VERENIGING VAN VASTGOEDEIGENAREN EENHOORNSTAD

Betreft: Zienswijze Ruimtelijk Kader Oostburg

23 september 2024

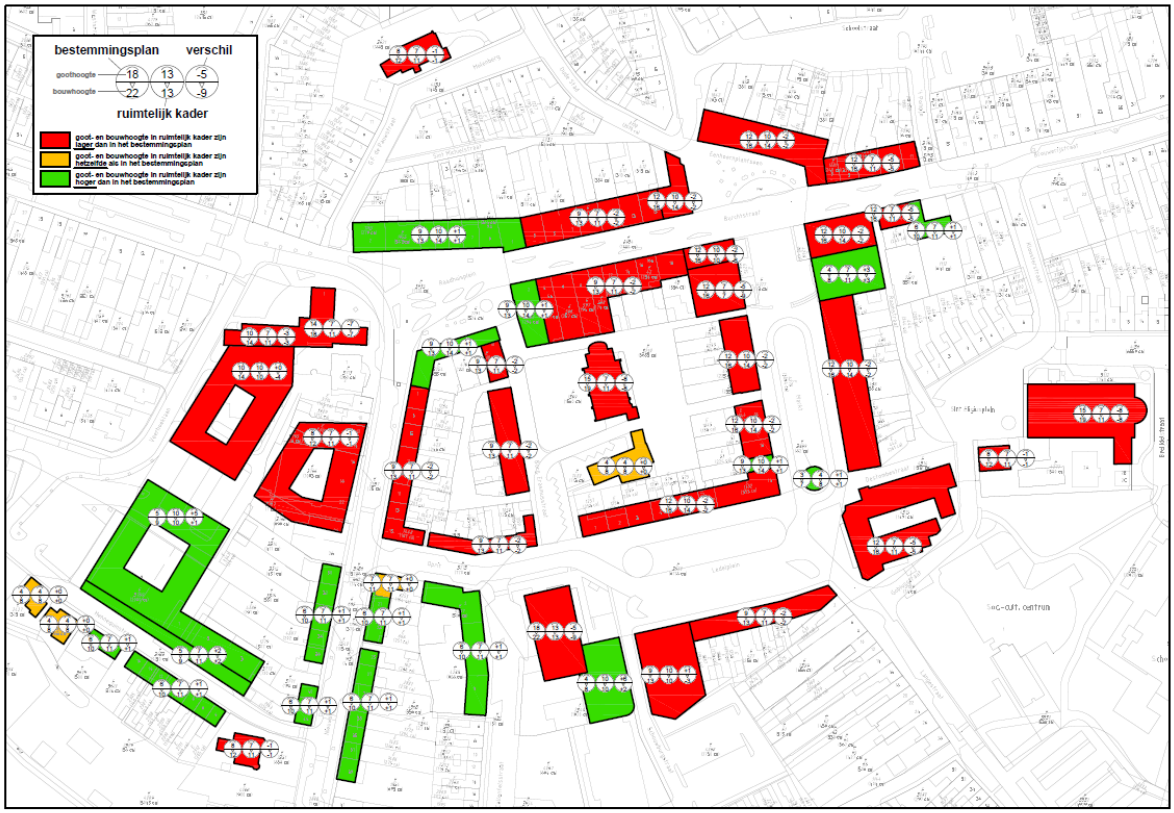
Een ander belangrijk aandachtspunt, dat ook al op de informatiebijeenkomst is benoemd, betreft de bouwhoogte. In het Ruimtelijk Kader Oostburg zijn op de kaart op pagina 20 de bouwhoogten in het aangewezen centrumgebied en soms een stukje daarbuiten vastgelegd als “hard” toetsingskader voor toekomstige ontwikkelingen. Ook deze bouwhoogtes zijn wat ons betreft onnodig beperkend gemaakt en beperken daarmee de gewenste verbetering van het centrum van Oostburg.

- De in het ruimtelijk kader opgenomen maximale bouwhoogtes wijken af van het vigerende bestemmingsplan c.q. beheersverordening Oostburg. Wij hebben een analyse laten uitvoeren van de bouwhoogtes in het ruimtelijk kader en de in het bestemmingsplan opgenomen hoogtes. Uit onderstaande analysetekening (zie ook bijlage 1) blijkt dat in grote delen van het centrum de hoogtes in het ruimtelijk kader lager zijn dan die uit het bestemmingsplan (2008). Oostburg is sindsdien nauwelijks veranderd. Er is geen enkele aanleiding om de hoogte van gebouwen extra te beperken ten opzichte van het bestemmingsplan.

- Deze hoogte beperkingen zijn ook vrijwel niet onderbouwd of verklaarbaar. Onverklaarbaar is bijvoorbeeld waarom zou de bouwhoogte aan de noordzijde van het Ledelplein immers een verdieping hoger mag zijn (3 lagen met kap), dan aan de zuidzijde (2 lagen met kap), terwijl de huidige bebouwing aan beide zijde vergelijkbaar is.
- Ook de eisen ten aanzien van detaillering van gebouwen ondersteunen niet altijd de gewenste toekomstige kwaliteit, maar leggen vooral de huidige situatie vast.
- De maximale bouwhoogte heeft slechts betrekking op een beperkt deel van het bouwperceel. We bepleiten bij “diepe” percelen, die aan voor- en achterzijde grenzen aan een openbare weg (b.v. noordzijde Burchtstraat) om ook aan de achterzijde een bouwhoogte toe te staan, die de bouw van (een) woning(en) boven de plint mogelijk maakt.

Wij concluderen op basis van uitgevoerde analyses dat de in het ruimtelijk kader opgenomen criteria voor bouwhoogte (en verschijningsvorm) onzorgvuldig zijn, niet onderbouwd en beperkender dan de huidige situatie. Deze criteria zijn daarmee onnodig beperkend voor het opknappen en herontwikkelen van panden en realiseren van de gewenste extra woningen in het centrum van Oostburg.
